Modulo per la presentazione delle osservazioni per i piani/programmi/progetti sottoposti a procedimenti di valutazione ambientale di competenza statale

ID: Codice procedura (ID_VIP/ID_MATTM):10844

Impianto per la produzione di energia elettrica da fonte eolica, costituito da 6 aerogeneratori della potenza complessiva di 37,2 MW, un sistema di accumulo da 25 MW e relative opere connesse in località "Rempillo" nel comune di Pitigliano (GR).

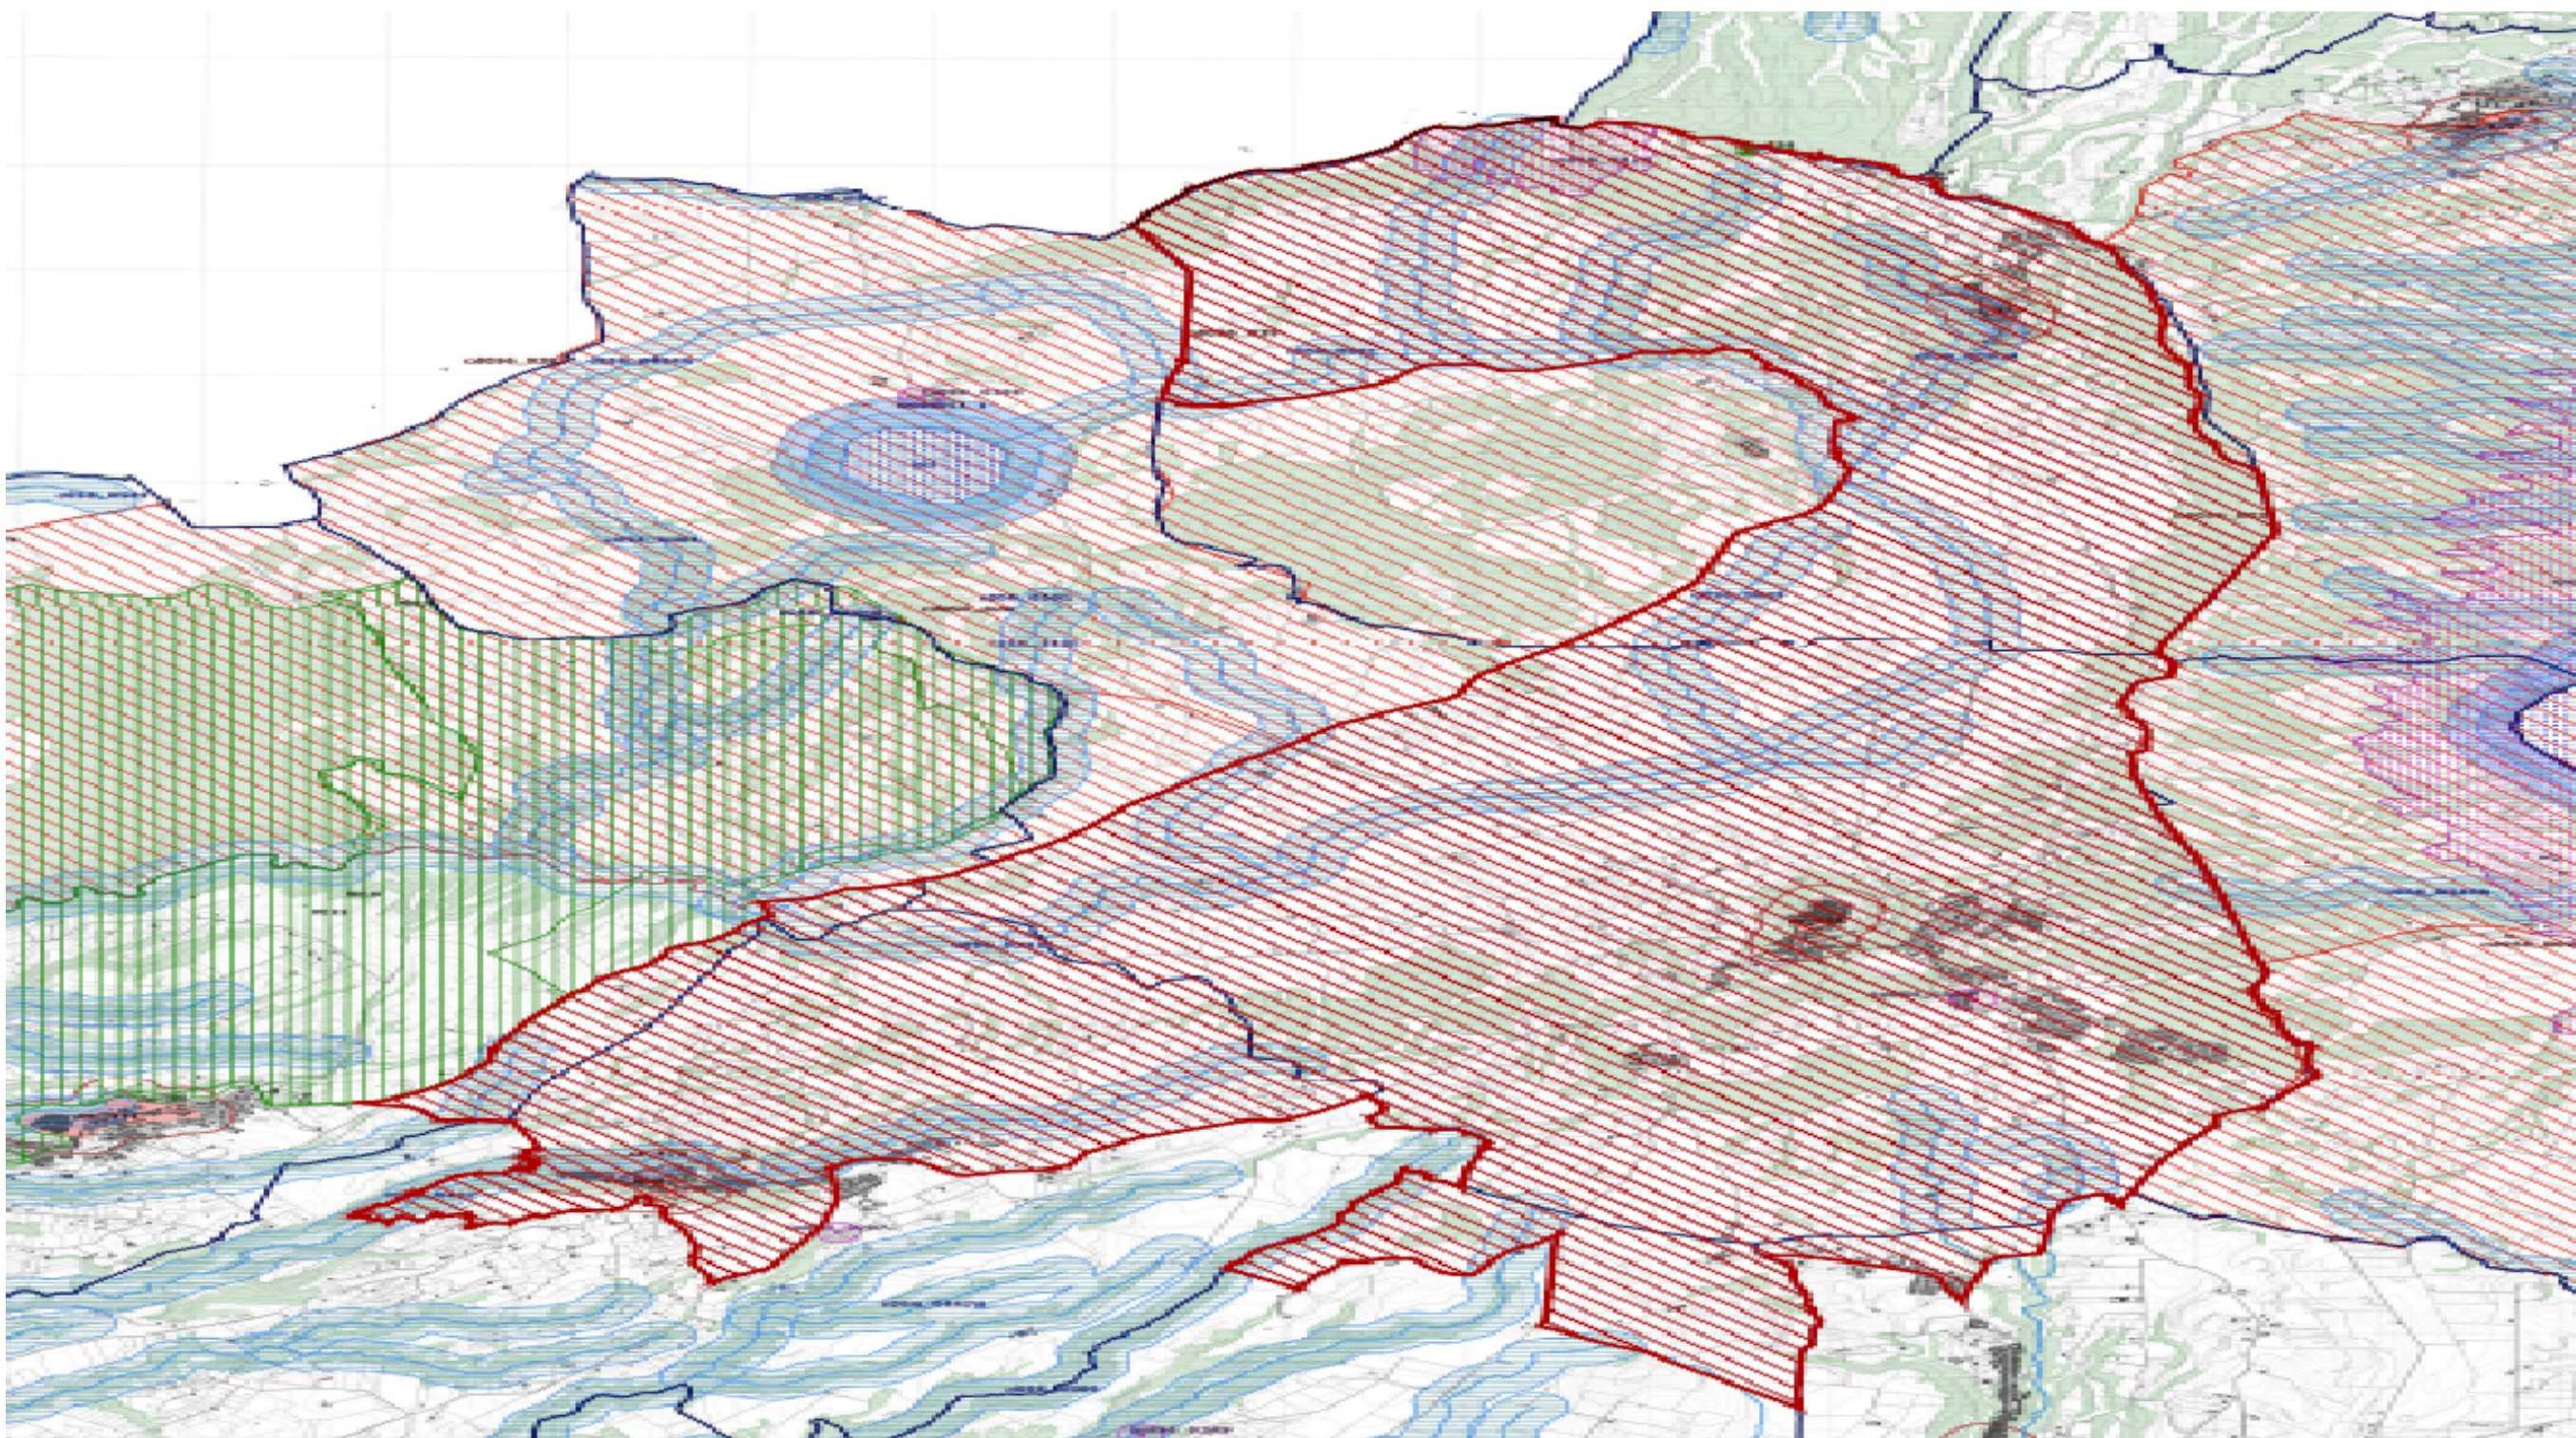
l'immagine n. 2 dell'ALLEGATO) all'area di notevole interesse pubblico "Conca del lago di Bolsena" (D.M. 24.10.1960). Praticamente una vasta zona che per interesse paesaggistico e naturalistico oltre che storico, archeologico e identitario rappresenta un unicum nel panorama nazionale.

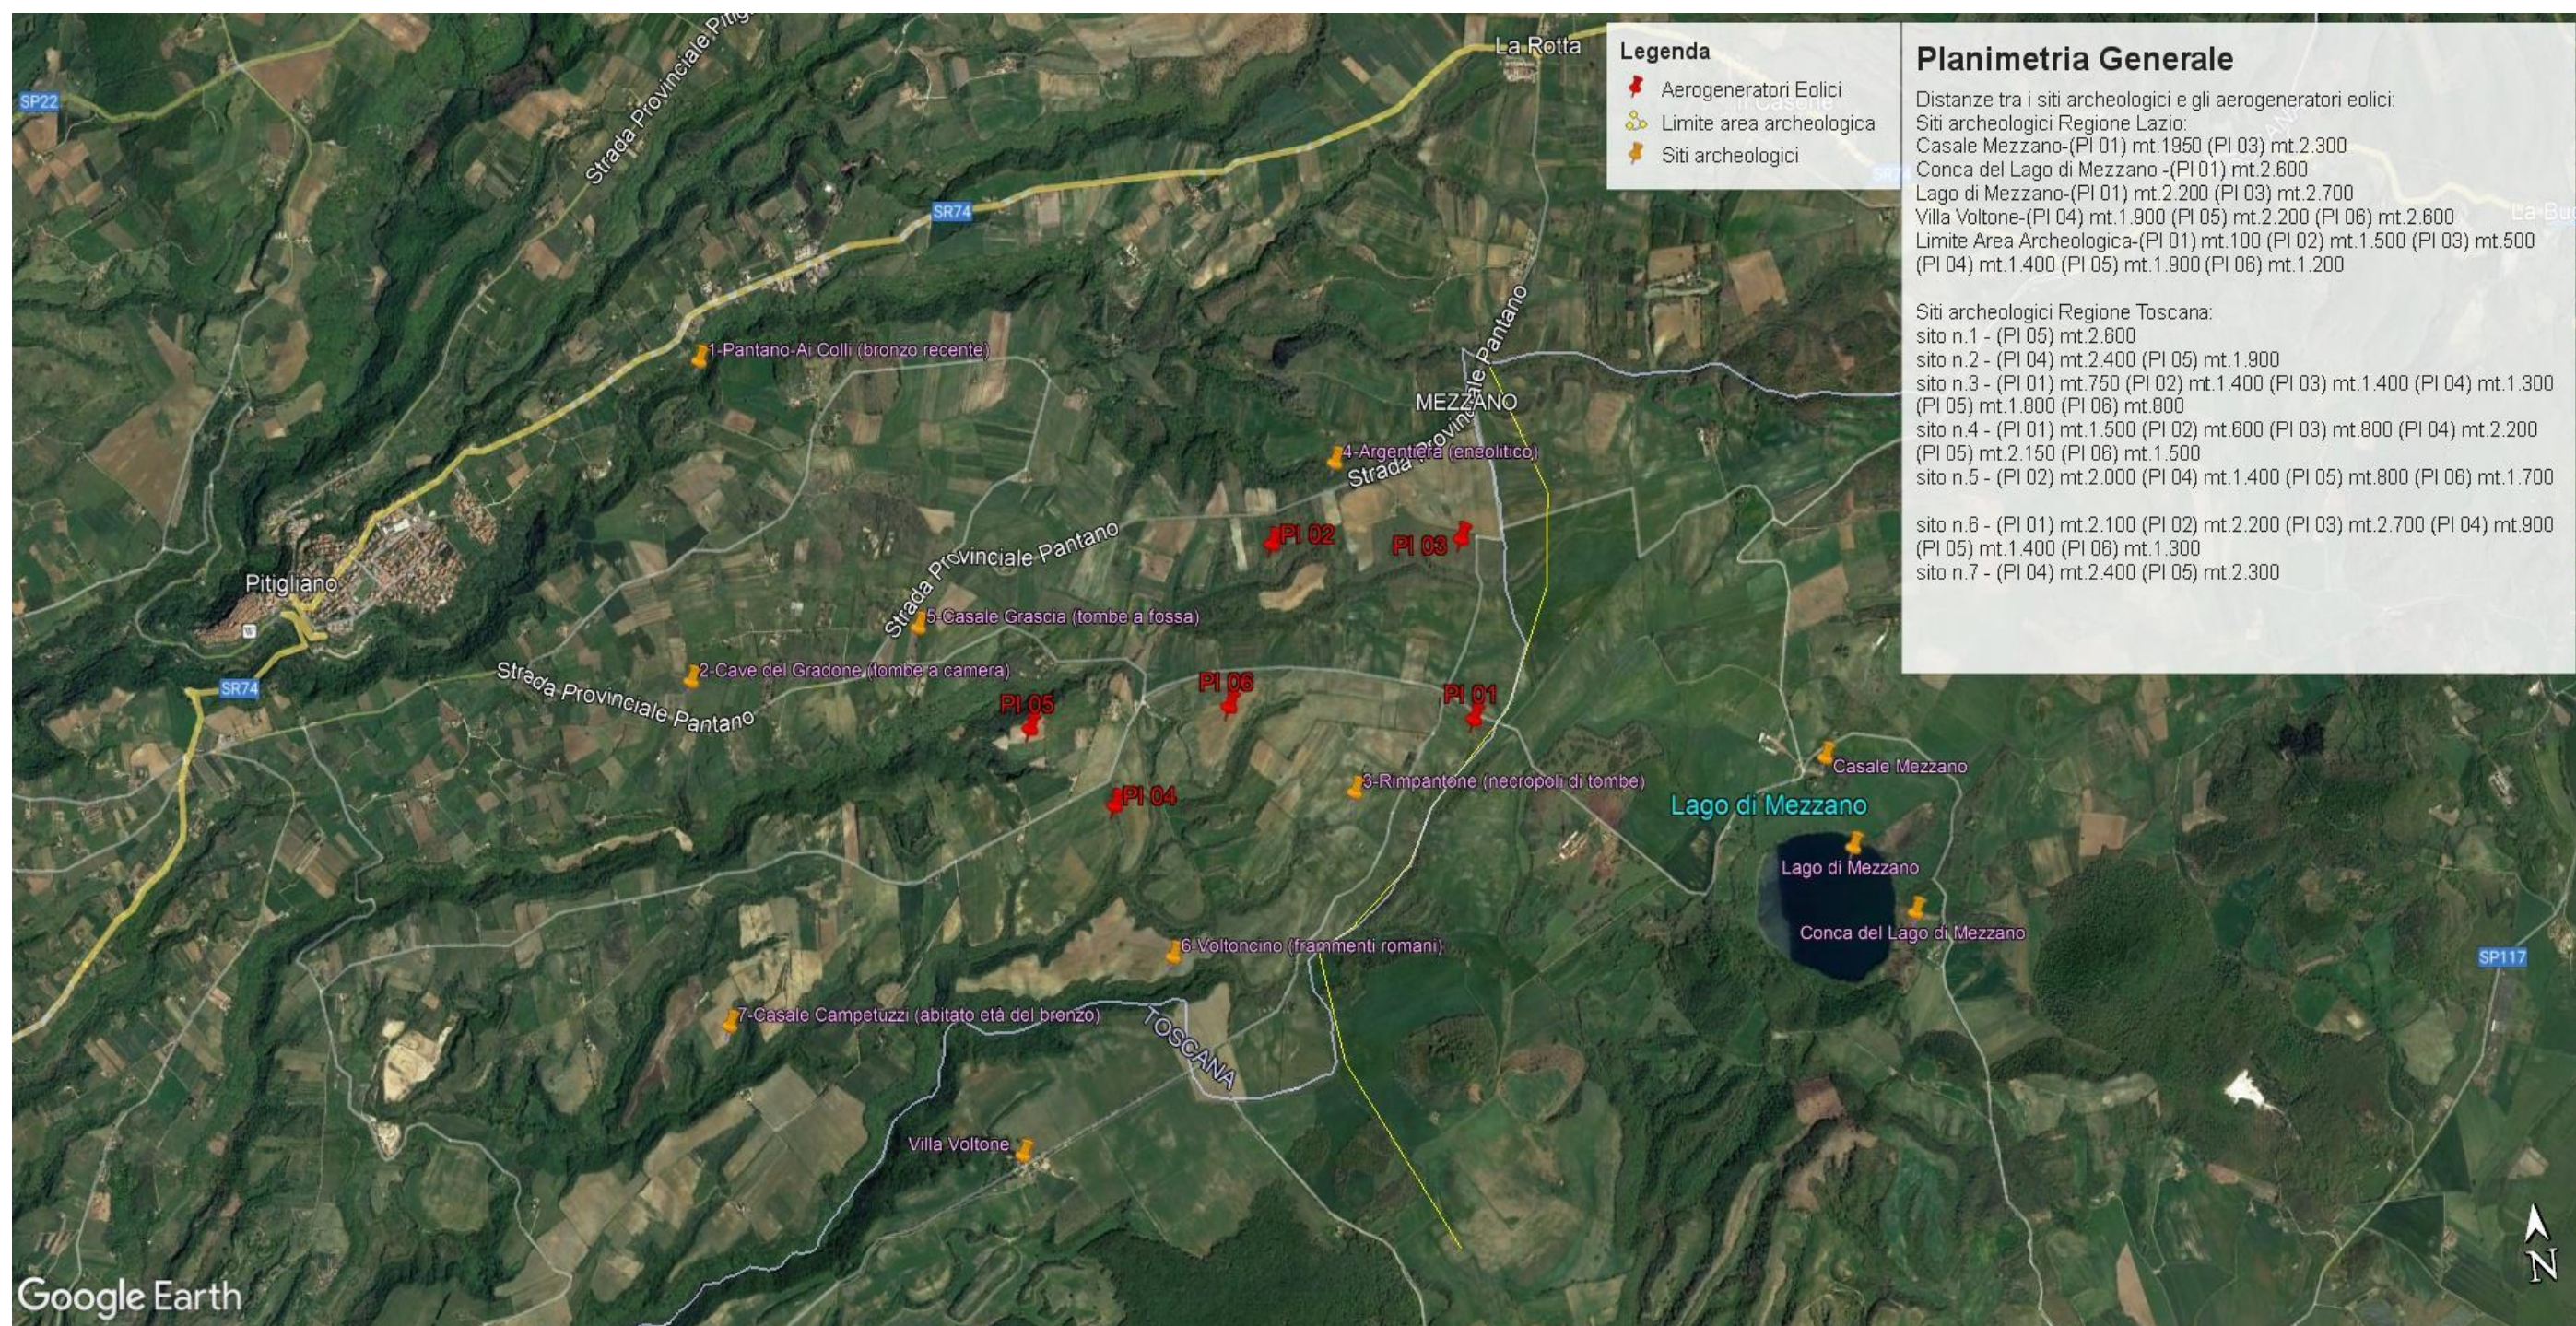
Inoltre, la zona in cui insisterebbe l'impianto eolico industriale Rempillo è compresa nelle fasce di rispetto di 3 km di diversi beni archeologici tutelati dalla parte II del Codice dei Beni Culturali (vedi

Allegato, immagine n. 3). Inoltre le pale P04 e P05 ricadono all'interno di un'area archeologica che la Proponente vorrebbe cancellare per il semplice fatto che non è riportata nel documento regionale ma nel documento provinciale come meglio dettagliato nell'Osservazione n. 5. Alla luce di quanto documentato appare chiaro quindi che la collocazione dell'impianto non ha tenuto conto alcuno dei vincoli dell'area nella quale è stato progettato e l'inserimento dell'impianto eolico nel paesaggio e sul territorio non è corretto (Allegato IV delle Linee guida nazionali di cui al D.M dello Sviluppo economico del 10.09.2010).

Immagine n. 4 Situazione di saturazione da impianti FER nella provincia di Viterbo. Non sono riportati gli impianti fotovoltaici e agrivoltaici che hanno inciso per buona parte nel cumulo di impianti FER per superare già nel 2023 gli obiettivi del PNIEC assegnati alla Regione Lazio per il 20230.

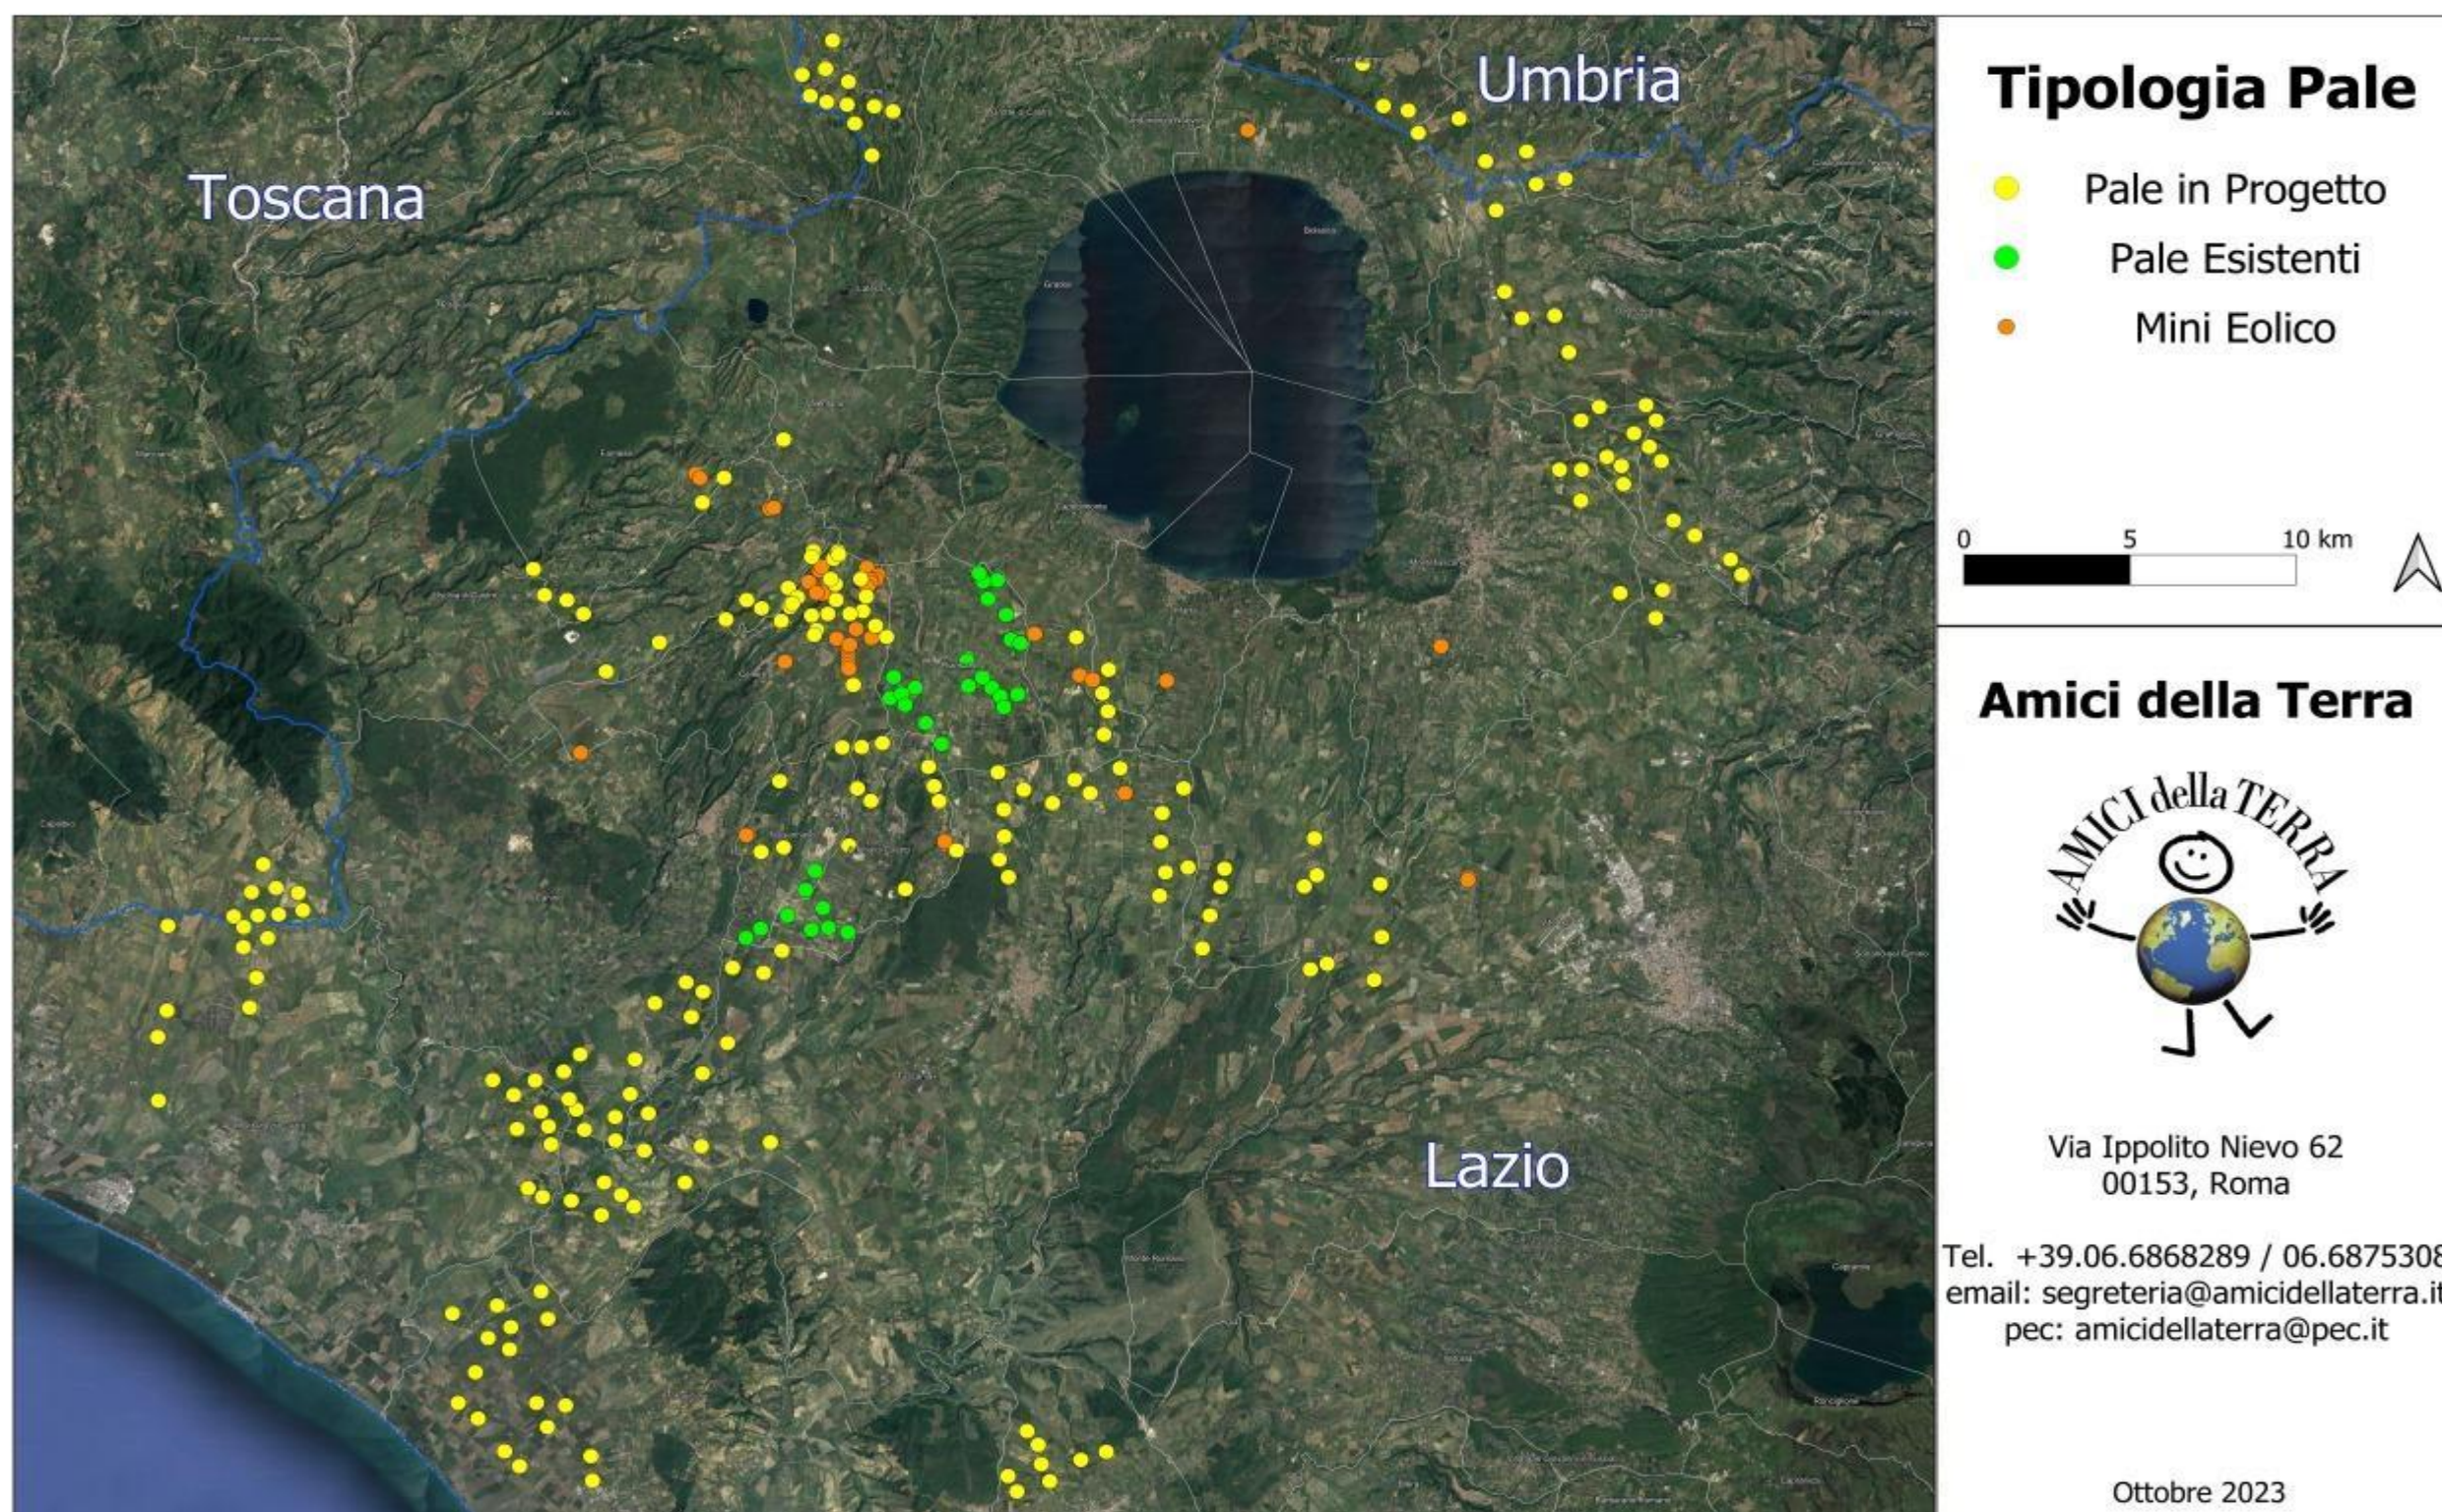
nn. 1 e 2 e crea anche degli impatti negativi anche sui beni naturalistici come verrà dettagliato nell'Osservazione n. 4. Inoltre andrebbe a sommarsi al già enorme cumulo di impianti eolici e fotovoltaici e geotermici che già creano una elevata criticità ambientale nella provincia di Viterbo e interferiscono anche con il territorio toscano come si può vedere dalle immagini nn. 4 e 5 dell'Allegato n. 1.
